# COMUNE DI QUINTO DI TREVISO

**Osservazioni allo Studio di Impatto Ambientale del Piano di Sviluppo Aeroportuale (2011-2030) dell'aeroporto di Treviso "Antonio Canova" (pubblicato il 9 marzo 2012) ed in particolare alle integrazioni volontarie prodotte dal proponente in data 1 marzo 2013**

**OSSERVAZIONI INTEGRATIVE ALLE CONTRODEDUZIONI  
VOLONTARIE DEL PROPONENTE, BASATE SUL MANCATO O  
PARZIALE ACCOGLIMENTO DI QUELLE PRECEDENTEMENTE  
PRESENTATE**

Figura 1 Scenario di classificazione acustica con nuove rotte di decollo (PBA) non ancora autorizzate

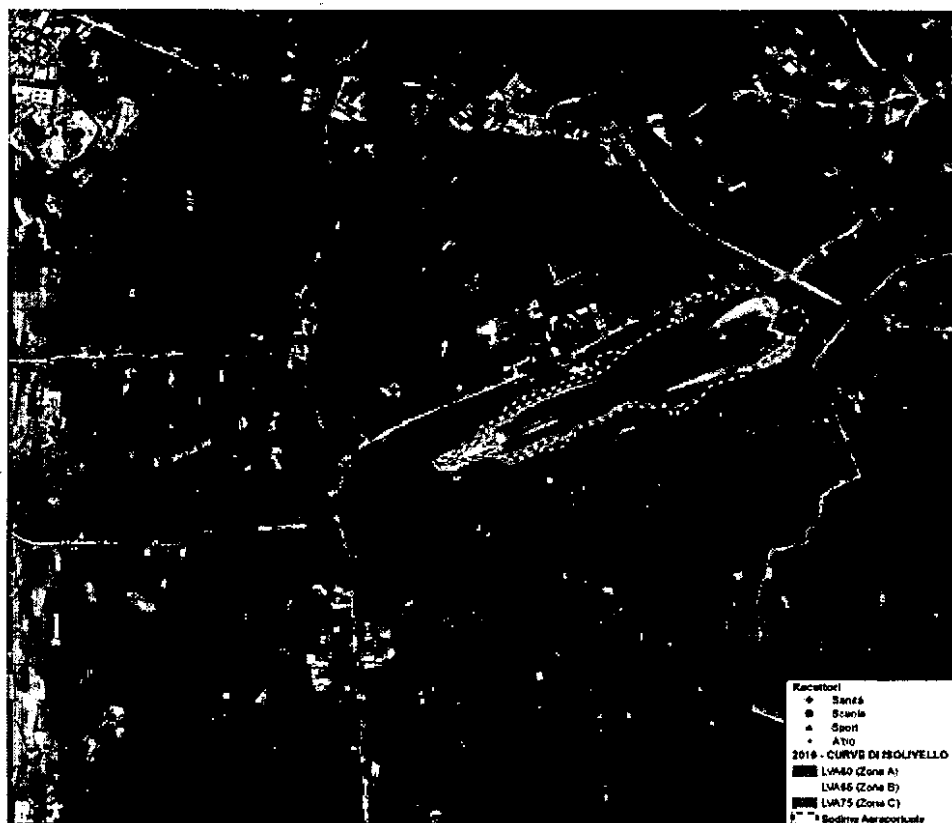
Lo SIA si regge sull'ipotesi che le rotte di decollo siano modificate come da studio ICAO commissionata dalla società gestore dell'Aeroporto di Treviso. Tale soluzione NON risultava approvata alla data di presentazione dello studio, né lo è ad oggi (figura 1).

**Poiché il Ministero dell'Ambiente aveva già espresso parere negativo nel maggio 2007 alla proposta di SIA (iniziata nel 2002) per incremento traffico (richiesta di aumento di voli su Treviso), identificando in "16.300 limite che ambientalmente può sostenere l'aeroporto di Treviso", e poiché il nuovo traffico aereo non risulta autorizzato, si richiede che il Ministero dell'Ambiente valuti il nuovo progetto con riferimento ai 16.000 movimenti previsti più quelli dovuti all'Aeroclub! Si chiede pertanto che tale scenario NON autorizzato sia considerato quale alternativa nella VIA. Si valutino pertanto i diversi scenari (rotte attuali e nuove rotte) quali alternative di progetto e si condizionali l'eventuale giudizio positivo di compatibilità ambientale alla loro valutazione comparativa e alla effettiva autorizzazione degli scenari non autorizzati.**

Fig. 6: Confronto tra curve di isolivello LVA con rotte PBN, anno 2010 ed anno 2030 con identificazione dei nuovi edifici interessati dall'impatto acustico.

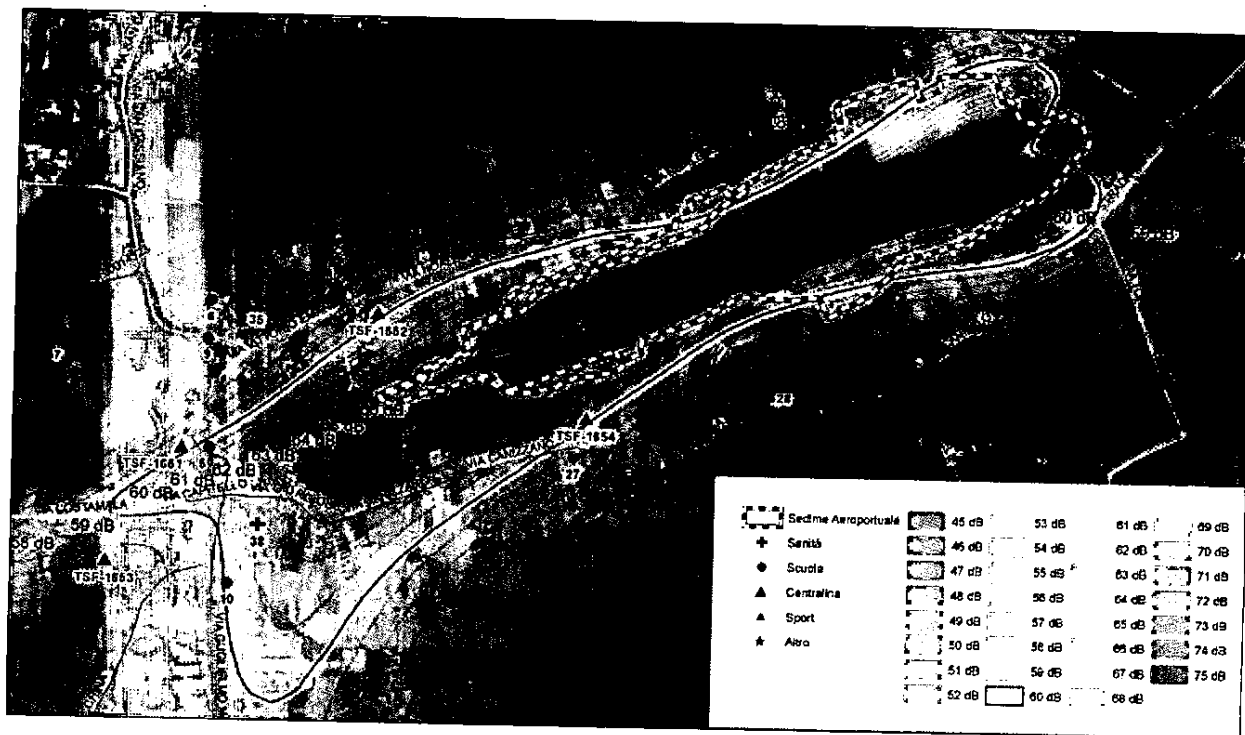
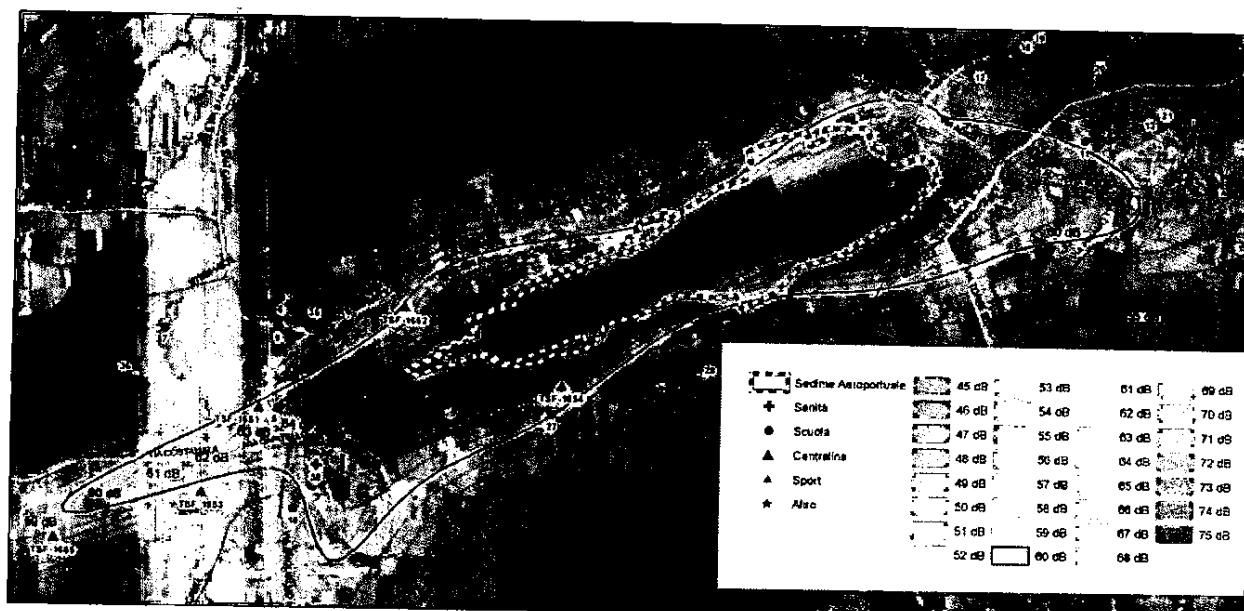
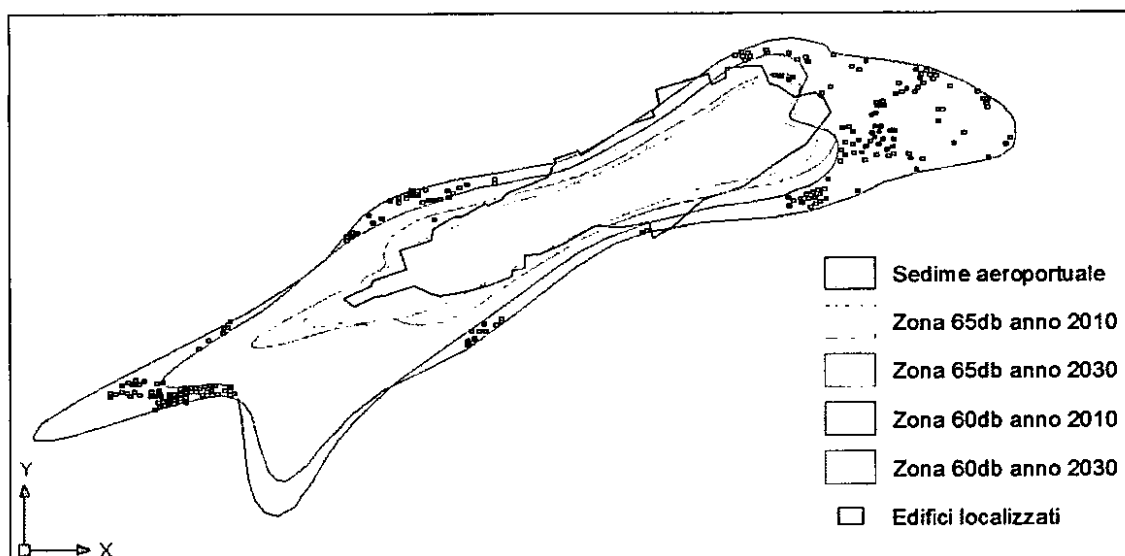
Inoltre, disponendo delle tavole del rumore aeroacustico – curve di isolivello LVA con rotte PBN - allegato all'interno del "documento di integrazioni volontarie alla documentazione presentata ai fini della Valutazione di Impatto Ambientale, Ottobre 2012", è stato effettuando un confronto cartografico tra lo scenario 0 (anno 2010) e lo scenario di progetto (all'anno 2030) con nuove rotte e distribuzione dei voli approvati.

Oltre a un nuovo edificio scolastico (in cartografia contrassegnato dal pallino rosso n.27) sono stati stimati circa 216 nuovi edifici soggetti all'aumento dell'impatto acustico (fig.4). 211 di questi ricadono nella nuova perimetrazione della zona A (LVA 60 db) mentre 5 nella nuova perimetrazione della zona B (LVA 65 db).

Fig. 9: Confronto tra curve di isolivello LVA con rotte PBN, anno 2010 ed anno 2030 con identificazione dei nuovi edifici interessati dall'impatto acustico. Fonte: tracciati radar.

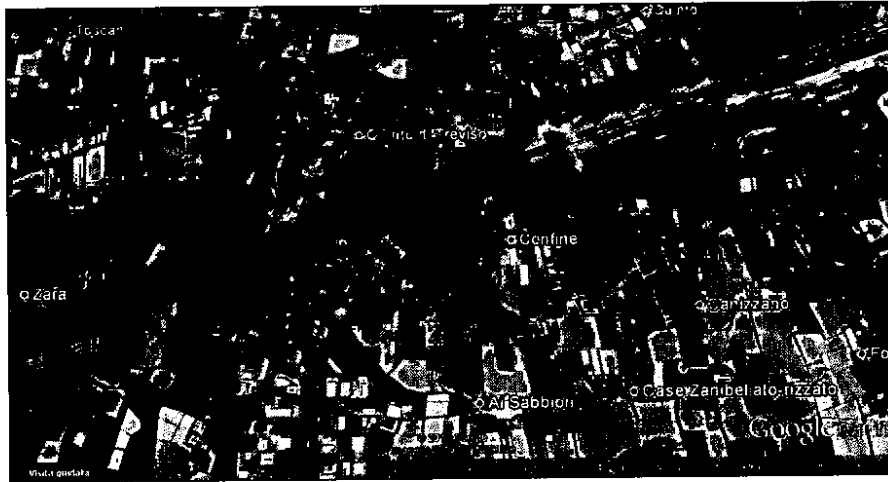
Tale stima si basa sull'impatto dovuto alle nuove rotte supposte lineari (fig. 8). In realtà dal monitoraggio effettuato sul decollo degli aerei si può notare come la rotta seguita non sia una linea, bensì un fascio di linee (fig. 9). Questo induce a pensare che l'impatto acustico generato dalle nuove tratte coprirà un'area maggiore di quella modellizzata, proporzionale alla larghezza del fascio di rotte (fig. 10) e stimata nel tratto iniziale in circa 200 metri.
